RAPPORT DE CONTRÔLE D'UNE INSTALLATION ÉLECTRIQUE DOMESTIQUE A BT/TBT
 (A.R. DU 08/09/2019 - LIVRE 1 - 4.2.3.2 - 4.2.4.3 - 5.3.5.2 - 5.4.2.1 - 5.4.3.6 - 5.4.4 - 7.1 - 7.2.5.1)

VISITE DE CONTRÔLE D'UNE INSTALLATION EXISTANTE
 (A.R. DU 08/09/2019 - LIVRE 1 - 2.11.2 + 6.5)

P.V. N° GRO-BTD-02-10-25-36276-CP

Date de visite : 02/10/2025

Photos annexes

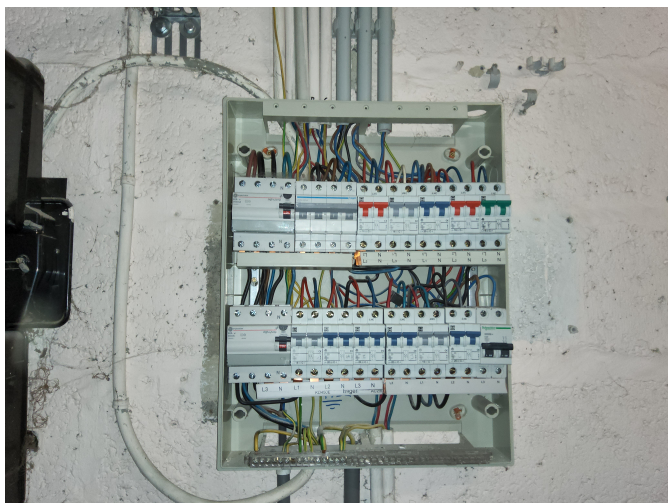
E.5. Différentiel(s) à haute sensibilité (≤ 30 mA) manquant(s) pour une machine à laver, un séchoir, un lave-vaisselle, une piscine, un sauna ou un bassin d'eau extérieur (A.R. du 8/09/2019 - Livre 1 - 4.2.4.3.c - 7.2.4.3.a+d - 7.3.4.3 - 7.100.4.2)
E.13. Une protection différentielle de sensibilité max de 30 mA est manquante pour des socles de prises de courant à protection "enfant" et sans broche de terre, installés avant le 1/10/1981 et raccordés à un tableau par câble ne contenant pas de conducteur de protection. (RGIE Livre 1 - 8.2.1)
G.21. Locaux encombrés, Certaines prises de courant non accessibles n'ont pu être contrôlées (A.R. du 8/09/2019 - Livre 1 - 5.3.5.2).
